LINEA BOLZANO – MERANO

REALIZZAZIONE NUOVO TUNNEL DEL VIRGOLO A 3 BINARI

ID 7945 - INTEGRAZIONI ALLE RICHIESTE DELLA COMMISSIONE
TECNICA PNRR-PNIEC

NOTA CTVA.REGISTRO UFFICIALE.U.0002056.30-03-2022

Figura 1 - Concentrazioni di PM_{10} dovute alle emissioni dei mezzi d'opera per l'area di valutazione 1 (CO.01 e AS.01)

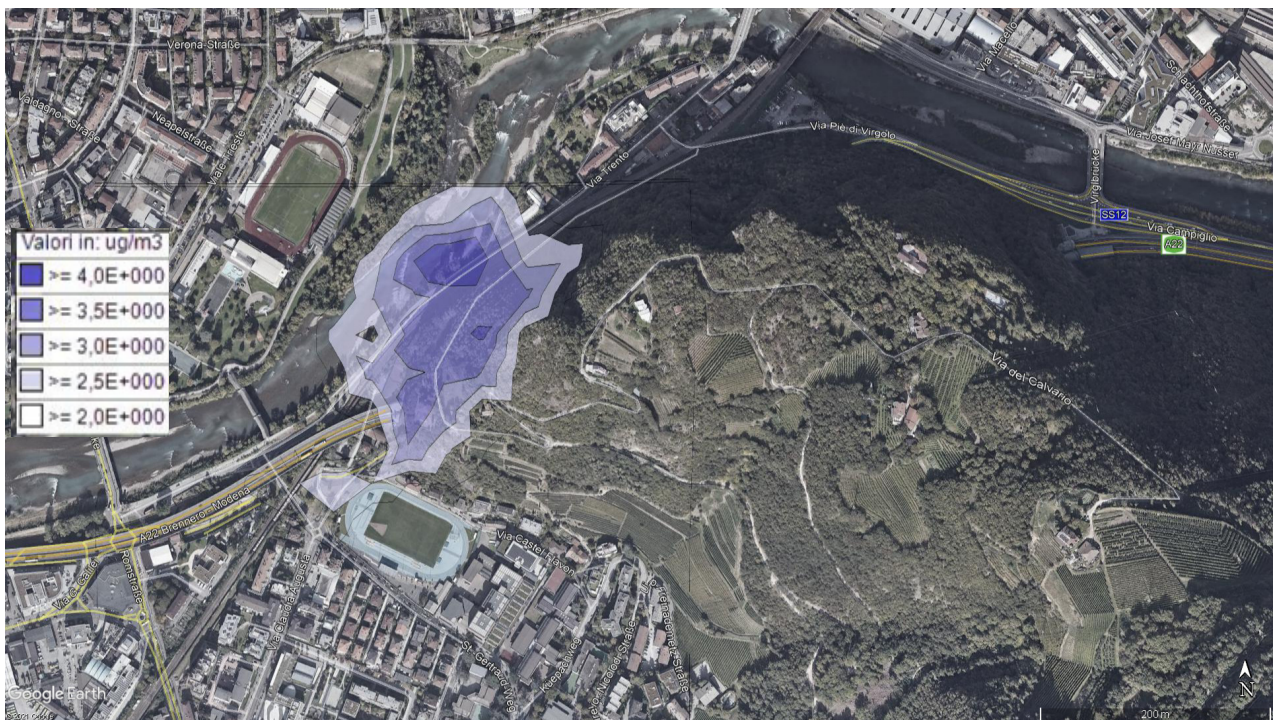
3.4. integrare lo studio delle emissioni con l'analisi delle emissioni e con le simulazioni modellistiche finalizzate alla stima delle concentrazioni di PM_{2,5};

Si considera il valore massimo di concentrazione di PM_{10} ottenuto dalla simulazione, per l'area di valutazione 1 (riportato nella legenda di Figura 1), pari a $4 \mu\text{g}/\text{mc}$

$$(PM_{2.5}) \text{ Area di valutazione 1} = 25\% (PM_{10}) \text{ Area di valutazione 1} = 0,25 * 4 \mu\text{g}/\text{mc} = 1 \mu\text{g}/\text{mc}$$

$$(\text{Valore atteso di } PM_{2.5}) \text{ Area di valutazione 1} = 14 \mu\text{g}/\text{mc}$$

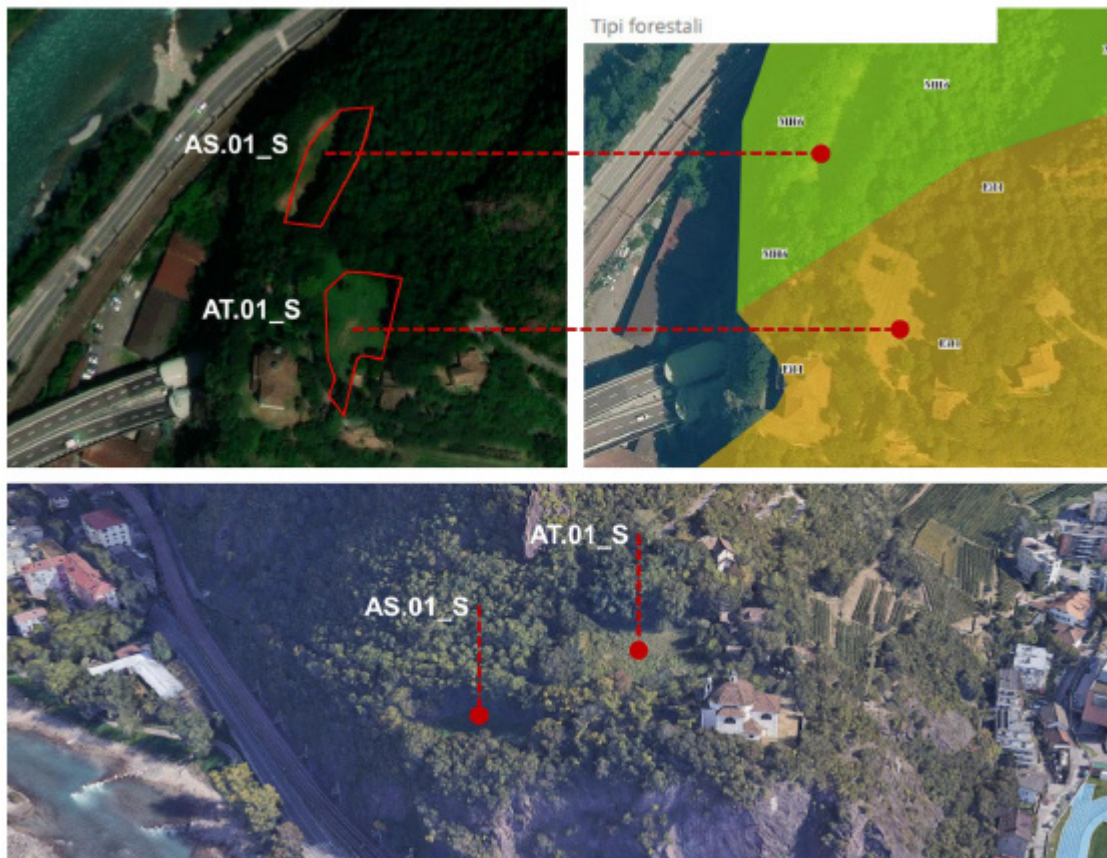
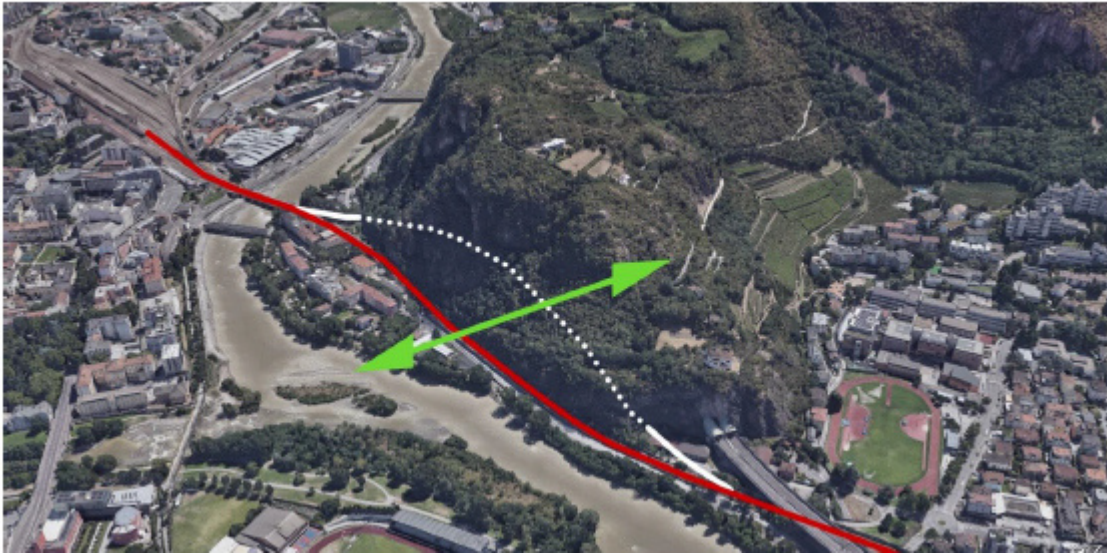
- 6.5** *considerare l'ipotesi di utilizzare tecniche di ingegneria naturalistica per la messa in sicurezza del versante*
- 6.6** *considerare la possibilità di prevedere, nelle aree interessate dalla rimozione della copertura arborea e/o arbustiva, un successivo intervento di ripristino della copertura vegetale, anche con l'utilizzo di idrosemina o semina a spaglio di specie erbacee ed arbustive autoctone, per accelerare la ricopertura del suolo.*
